TRIBUNALE ORDINARIO di MACERATA
ESECUZIONI IMMOBILIARI

R.G. n. 58/2025

**DIFFORMITA' E IRREGOLARITA' EDILIZIE RILEVATE
Via Sicilia 52-25/A, Civitanova Marche (MC)
Foglio 7, part.IIa 204, sub 6-7**

U.I. SUB 32: Difformità urbanistica-edilizia riscontrata

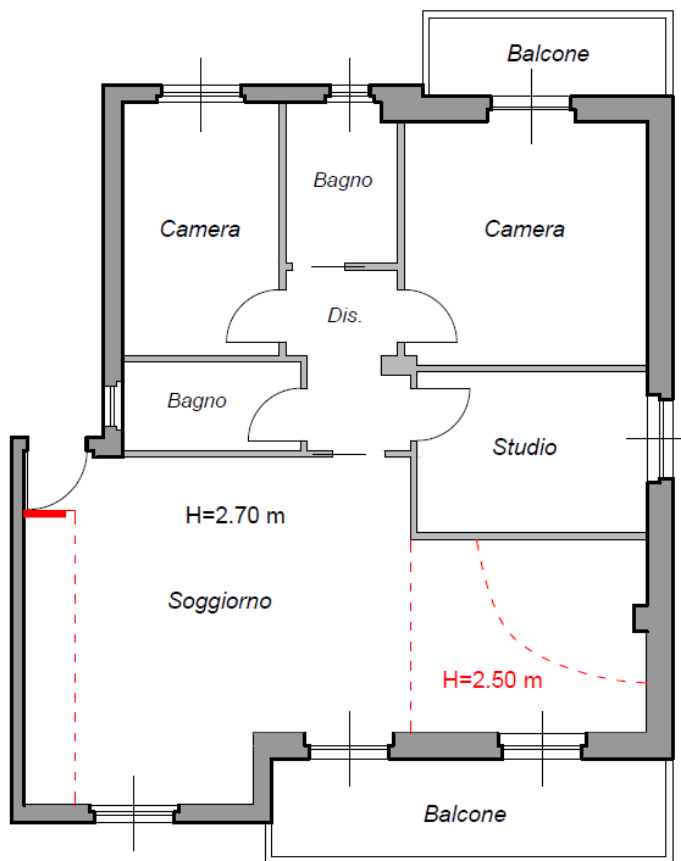
Nella zona soggiorno dell'u.i. in oggetto risultano presenti:

- una spalletta realizzata in cartongesso in prossimità del portoncino d'ingresso a ridosso della parete confinante con l'unità immobiliare adiacente;
- controsoffittature con velette in cartongesso e ribassamenti del soffitto del soggiorno.

La difformità risulta regolarizzabile tramite la procedura di:

- C.I.L.A. in sanatoria per la regolarizzazione della difformità relativa alla diversa distribuzione interna;
- aggiornamento della planimetria catastale.
